## 糾 正 案 文

壹、被糾正機關：經濟部水利署、苗栗縣政府、苗栗縣卓蘭鎮公所。

貳、案由：經濟部水利署為前瞻計畫項下全國水環境改善計畫之審查機關，石虎公園改善工程經費來源即為其中，於歷次審查會議提出「生態保育優先、硬體工程檢討」之意見均未見落實；苗栗縣政府對於所屬提案照單全收，未能落實生態檢核，且苗栗縣境內各級道路設計對一級保育類瀕臨絕種之石虎顯有威脅，有立即改善缺失之必要；苗栗縣卓蘭鎮公所明知鄰近苗140縣道有石虎路殺事件，卻於生態檢核表記載「無關注物種」，無相關生態補償措施即逕予發包施工，工程開工後經苗栗縣政府裁示應檢視修正工程內容，仍持續辦理基礎整地及挖方作業，至破壞現地後始被動研議改善方案，經本院履勘發現，基地現況設置三面光溝渠反成動物陷阱、泥沙逕流漫淹、水池優養化，且恐無法負擔後續電燈及維護管理費用等情。經濟部水利署、苗栗縣政府、苗栗縣卓蘭鎮公所均有違失，爰依法提案糾正。

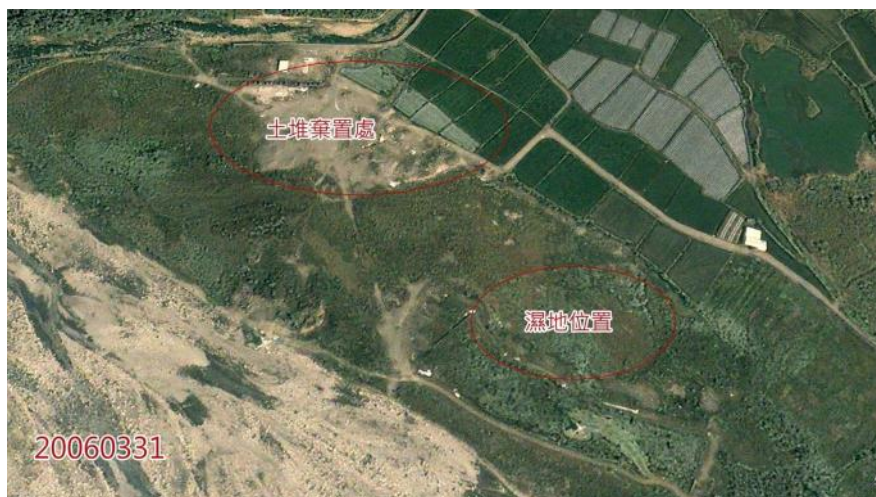
破碎化情形，導致淺山生態受衝擊，其中影響及於一級保育類動物石虎之棲地與活動範圍。此由苗栗縣轄內頻傳石虎路殺事件，迄今已達77件，尤者6天內4件路殺事件皆位於140縣道，其中2地點相同，不證自明。雖苗栗縣政府表示，相關研究成果尚待施工經費持續挹注以利執行，亦須持續生態監測，確認成效，惟石虎族群數量已屆保育類第一等級，該府除持續爭取公路總局、水利署及林務局等相關部會之經費協助，於經費未到位前，對於苗29鄉道、苗128縣道、苗140縣道等高風險路段，允應立即採取速限取締或相關可即刻改善之措施，以盡地方主管機關之責。
